## **RELATÓRIO TÉCNICO REFERENTE À ANÁLISE DE PROPOSTA PARA DIRETRIZES DE RESTAURAÇÃO DAS FACHADAS DAS LOJAS DO TERMINAL RODOVIÁRIO DO CONDOMÍNIO JK, SITUADO NA RUA DOS GUAJAJARAS, 1353, QUARTEIRÃO 033, LOTE 001, PERTENCENTE AO CONJUNTO URBANO PRAÇA RAUL SOARES / AVENIDA OLEGÁRIO MACIEL.**

Fachada proposta para a lojas. Fonte: anteprojeto apresentado.

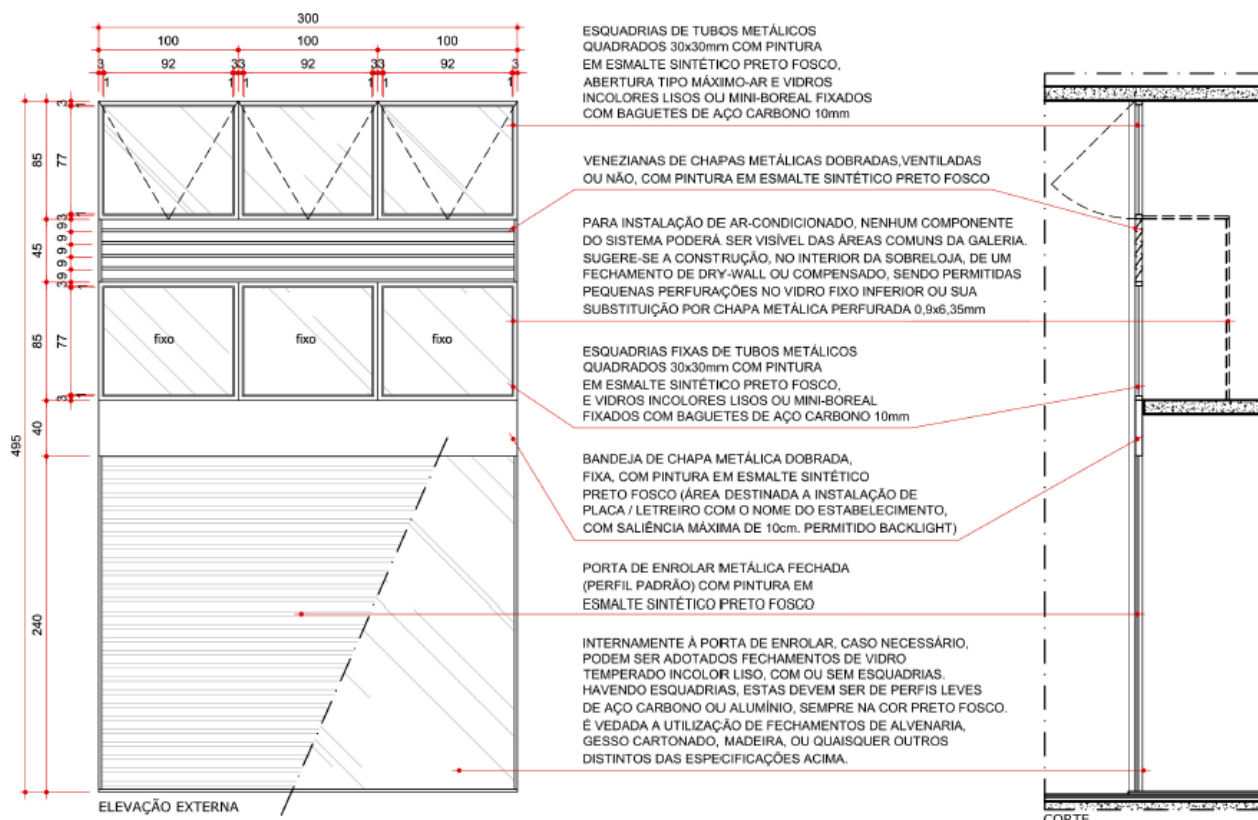
O anteprojeto em análise elenca basicamente quatro tipos de fechamentos frontais para as lojas, que variam em suas dimensões, mas que seguem um mesmo desenho geral e que foram denominadas de Tipo 1, Tipo 2A, Tipo 2B e Tipo 3. A parte superior desses e fechamentos corresponde às sobrelojas ou depósitos, que serão fechados com esquadrias de vidro liso ou mini boreal e com venezianas. Trata-se de caixilhos em tubos de aço pintados de preto semelhantes a alguns existentes em lojas do terminal. O anteprojeto prevê que nos casos em que for necessária a instalação de ar condicionado um dos três módulos fechados em vidro das sobrelojas seria em vidro mini boreal perfurado ou esse vidro seria substituído por chapa de 9 mm perfurada com furos de  $\frac{1}{4}$ " para ventilação do aparelho. Quanto à parte inferior das portas, será definido o fechamento externo em porta de aço de enrolar e vitrine lisa interna com ou sem caixilho.

Quanto à solução para os engenhos de publicidade, foi proposta a instalação na faixa em chapa lisa acima da porta de enrolar. Essa faixa tem 40 cm de altura, dimensão julgada pequena pelo proponente, mas que no nosso entendimento poderia ser adequada. Para esses engenhos, o anteprojeto prevê a altura de 60 cm, sendo 20 cm avançando para baixo sobrepostos às portas de enrolar. A largura do engenho corresponderia à largura da loja e a sua espessura está prevista em 10 cm, uma vez que se trataria de *backlights*. Entendemos que uma solução com altura do engenho em 50 cm permitiria que o vão livre abaixo do engenho ficasse com pelo menos 230 cm livres, altura que é adotada pelo código de posturas. Entendemos que, alternativamente, poderia haver a possibilidade de ser adotado engenho em letras isoladas, aplicadas diretamente sobre a faixa de 40 cm acima da porta de enrolar.

Como se trata de diretrizes a serem implementadas ao longo dos anos, no caso de serem aprovadas entendemos que seria bastante prático, para atender às demandas dos requerentes e do órgão gestor do patrimônio, acrescentar ao anteprojeto um conjunto de desenhos padrão, cotados e com especificações referentes a cada um dos 4 tipos de fechamentos das lojas, além das diretrizes para as lojas 33, 39, 28 e 34. Esses desenhos e detalhamentos conteriam a indicação das lojas a que se referem e conteriam, inclusive, o detalhamento da lâmina de vidro ou da chapa perfurada com indicação e disposição dos furos para ar condicionado, que não foi apresentado.
